con la presente si inviano le Osservazioni contro il Progetto di un impianto eolico codice procedura ID_VIP/ID_MATTIM: 1269 denominato

"Pitigliano" ubicato nei comuni di Pitigliano (GR) e Sorano (GR) costituito da 20 (venti) aerogeneratori di potenza nominale 7,0 MW per un totale

“Progetto di un impianto eolico denominato "Pitigliano" ubicato nei comuni di Pitigliano (GR) e Sorano (GR) costituito da 20 (venti) aerogeneratori di potenza nominale 7,0 MW per un totale di 140,0 MW con relative opere connesse ed infrastrutture indispensabili”

TESTO DELLE OSSERVAZIONI

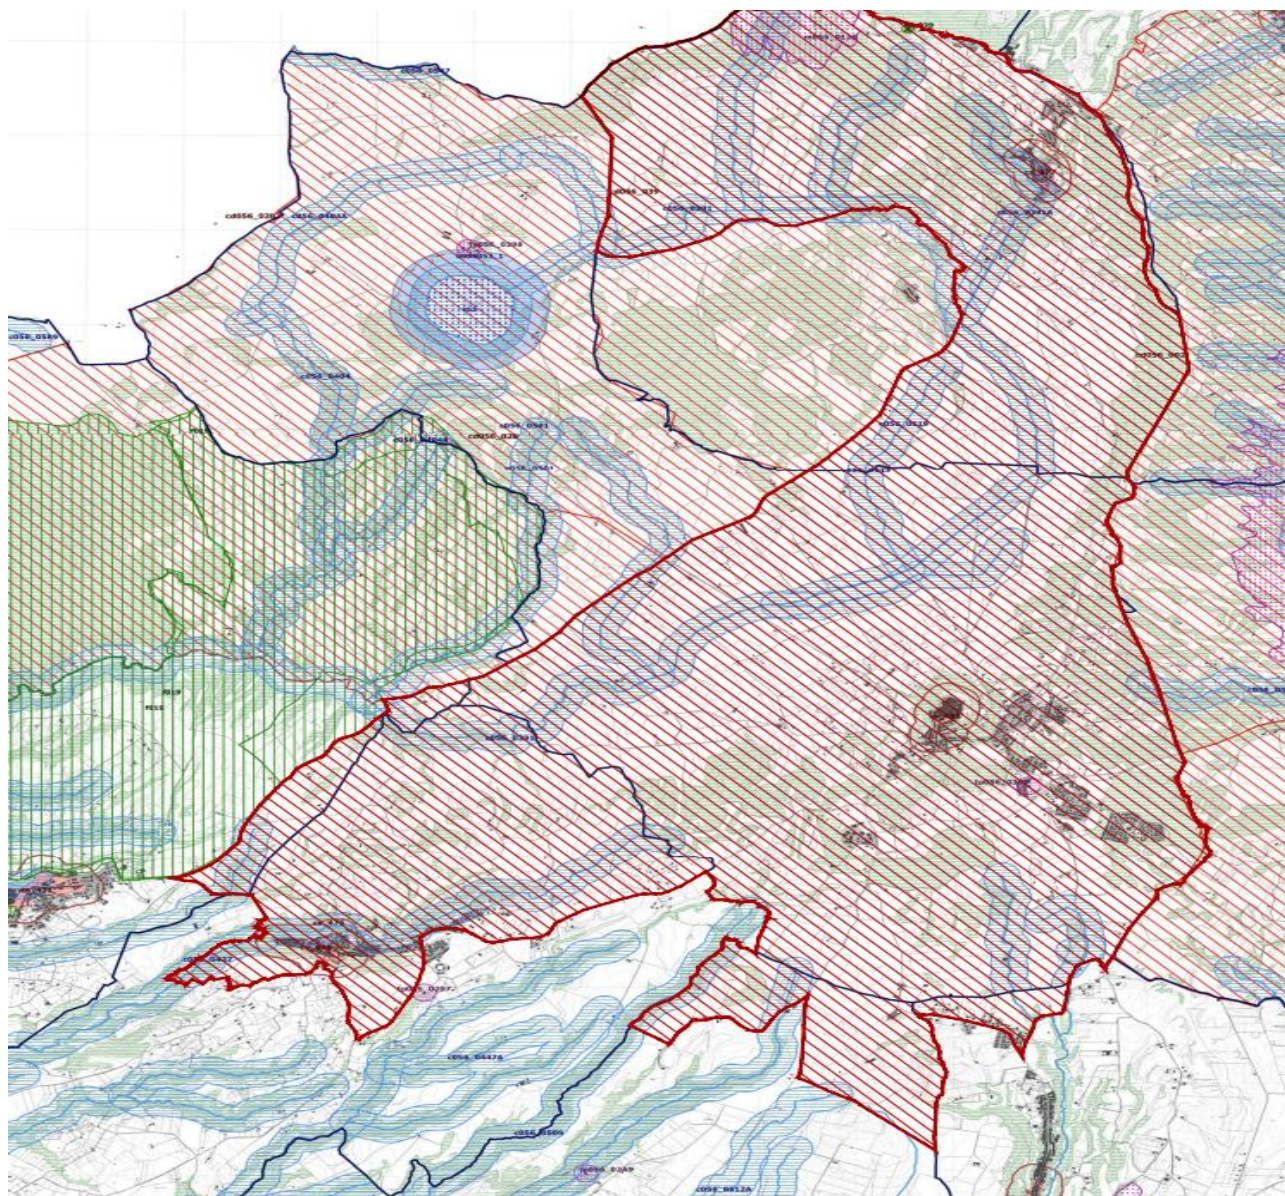
Come è illustrato nell'immagine si ribadisce che l'impianto industriale "Pitigliano" ricade completamente all'interno delle fasce di rispetto dei due vincoli di notevole

interesse pubblico e lambisce quelle di un terzo vincolo e quindi come affermato dal Consiglio di Stato nelle sentenze citate, l'impianto è insediato in area non idonea ai sensi dell'art. 20 comma 8 lettera c quater del D.Lgs. n. 199/2021 e ss.mm.ii al contrario di quanto sostiene la proponente.

Immagine 3. Cumulo di una parte di impianti eolici, fotovoltaici e geotermici industriali in progettazione ed esistenti intorno all’eolico industriale “Pitigliano”.

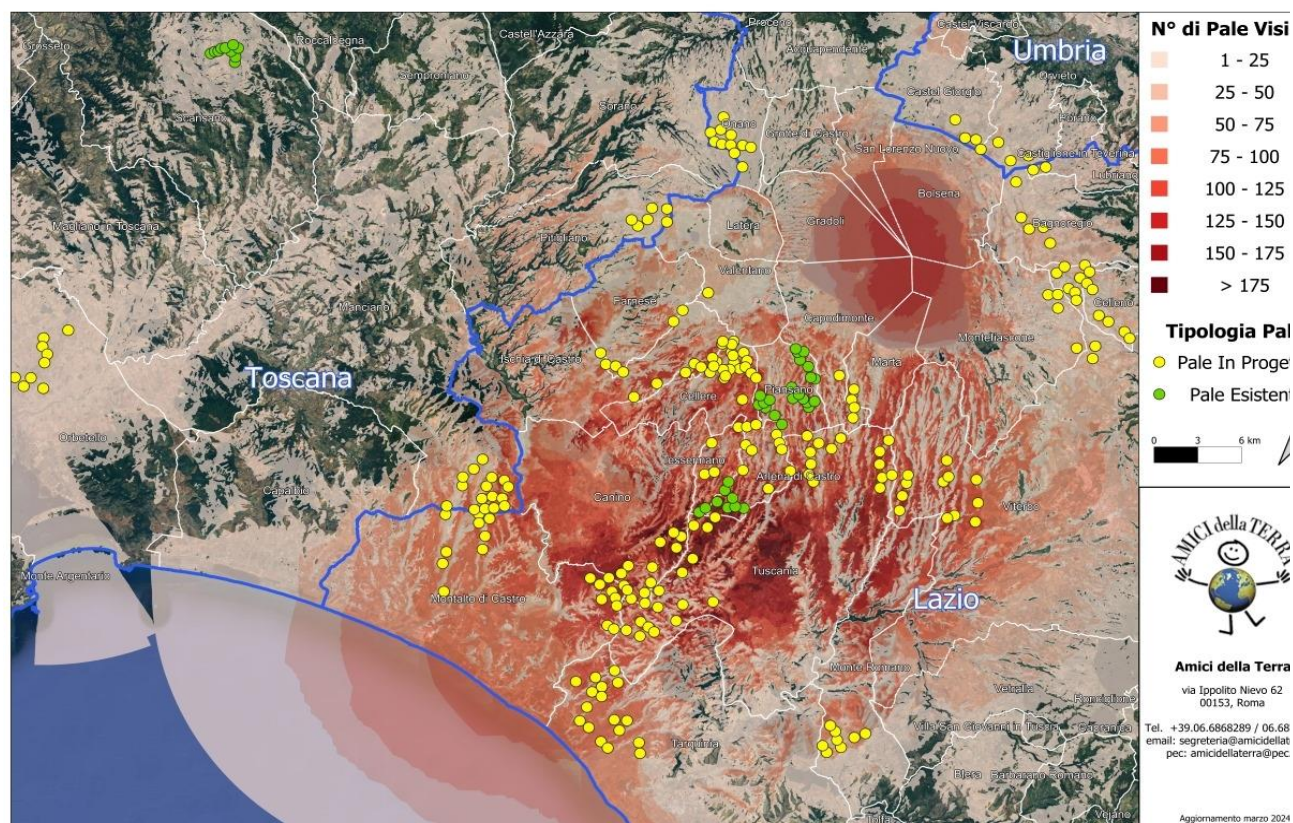
Beni Culturali “*Ambito paesaggistico, geologico e geomorfologico dell’orlo della caldera di Latera ...*” Non vengono nemmeno citati gli impianti eolici in progetto al MASE, il “Rempillo” (6 aerogeneratori) e un altro in verifica amministrativa di 14 aerogeneratori e 72, 6 MW. Ad oggi nei territori di Pitigliano, Sorano e in quello limitrofo potenzialmente potrebbero essere insediati 40 aerogeneratori alti 200 metri e larghi 170. Ma la proponente non cita neanche altri impianti che creerebbero il cumulo e quindi maggiore impatto. Infatti, sul territorio della “Città del Tufo” (Sorano e Pitigliano) impatterebbero anche l’impianto eolico “Montarzo” di Onano con 13 aerogeneratori con le dimensioni ricordate, l’altro eolico industriale nel territorio di Valentano con sette aerogeneratori (stesse dimensioni), gli impianti di Farnese con un minieolico di 3 Torri alte 60 metri già installate in località Poggio del Crognolo e l’impianto eolico industriale “Vallerosa” (7 aerogeneratori alti 200 metri e larghi 158 metri) in procedura VIA presso la Regione Lazio. Inoltre, altri impianti del minieolico già presenti a Valentano, Cellere e Piansano e due progetti eolici industriali con le stesse dimensioni (200 m x 170 m) nel Comune di Ischia di Castro. La valutazione del cumulo non prende neanche in considerazione gli impianti industriali di fotovoltaico e agrivoltaico in progetto a Farnese, Valentano, Ischia di Castro, Cellere. L’impianto geotermico in procedura Via al MASE, progettato nella Caldera di Latera. Quindi è stata effettuata una valutazione del potenziale impatto cumulativo non veritiera a dispetto di quanto affermato dalla proponente che sostiene di aver preso in considerazione uno spazio di 10 km intorno al suo impianto per gli impatti che si creerebbero.

Si ribadisce che le aree in cui verrebbe installato l’impianto eolico industriale “Pitigliano” sono tutelate da diverse leggi e da diversi vincoli che si trovano sia a ridosso dello stesso, sia nelle aree intermedie e vaste.

IMMAGINE n. 2 Impianto eolico industriale “Pitigliano” e distanze aerogeneratori dai Vincoli della Conca del Lago di Mezzano...

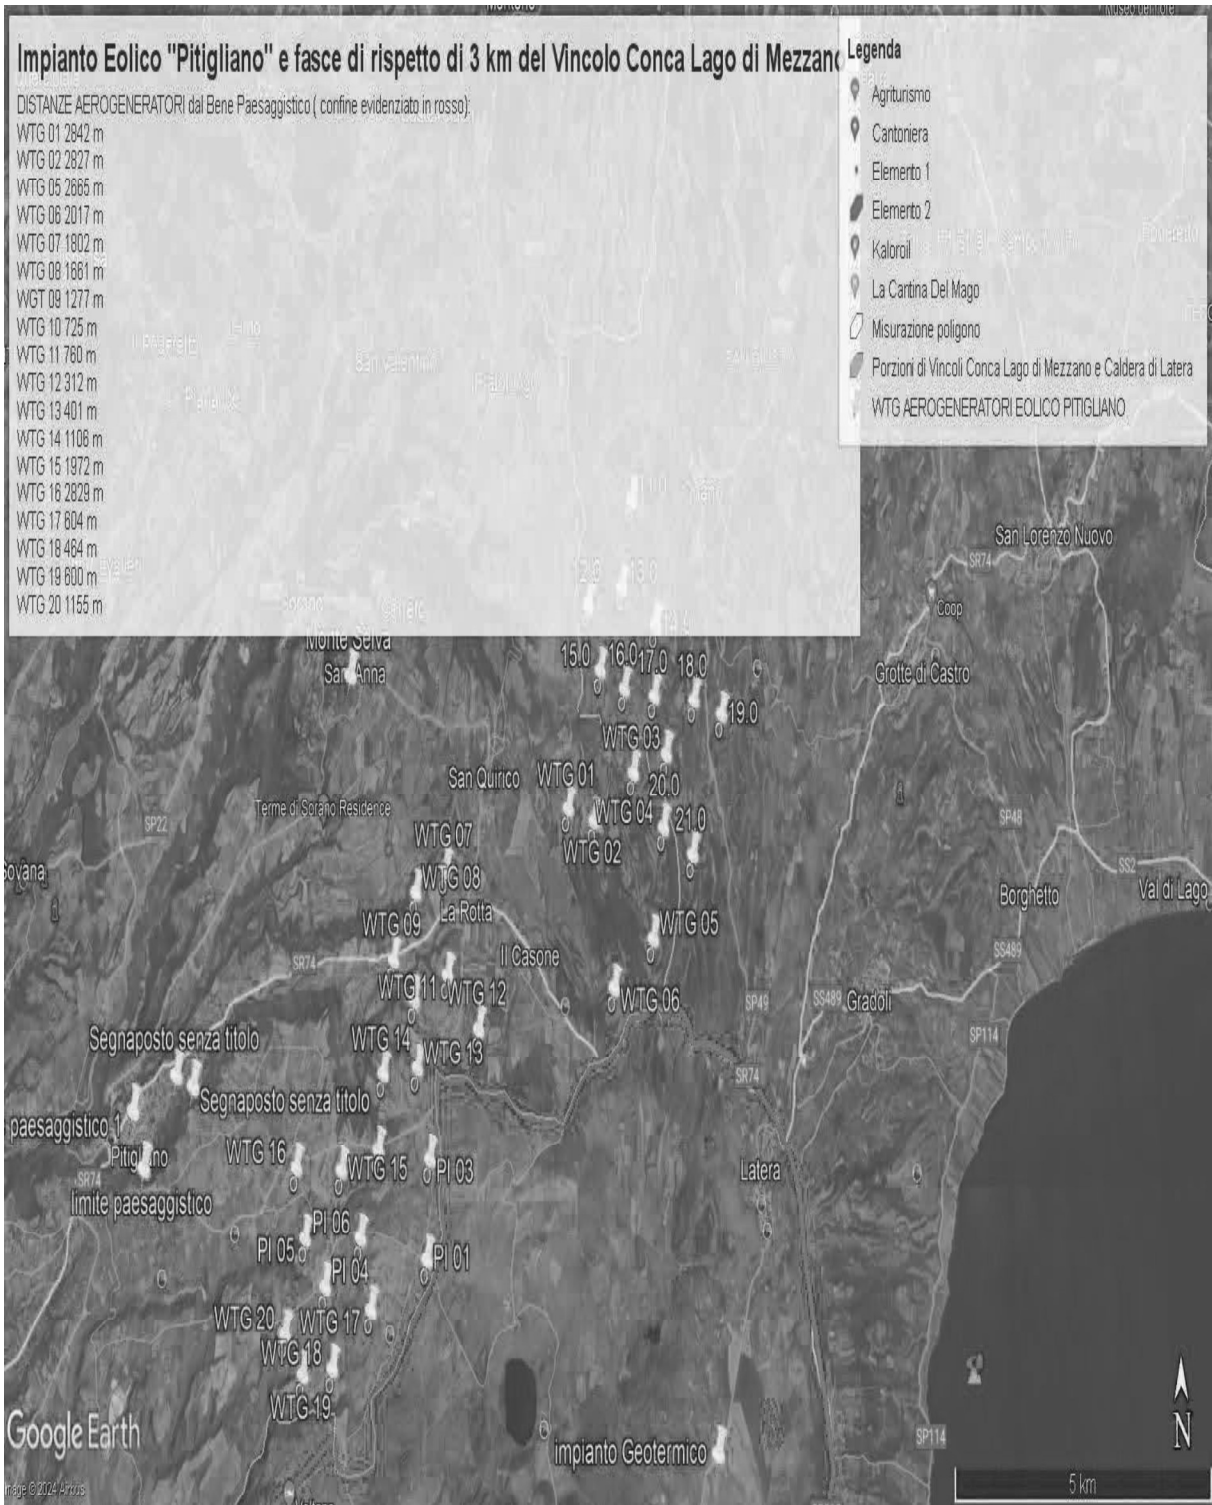
Al contrario si evidenzia che l'impianto eolico industriale citato non solo ricadrebbe con tutti e 20 gli aerogeneratori all'interno delle fasce di rispetto di 3 km di due vincoli paesaggistici di notevole interesse pubblico esistenti nella Regione Lazio e con una parte di essi nel vincolo paesaggistico del Centro abitato di Sorano (GR) quindi in aree non idonee all'installazione di impianti di energia rinnovabile. Addirittura, alcuni aerogeneratori sarebbero ubicati a poche centinaia di metri dai perimetri dei due vincoli paesaggistici laziali ex art 136 del CBC.
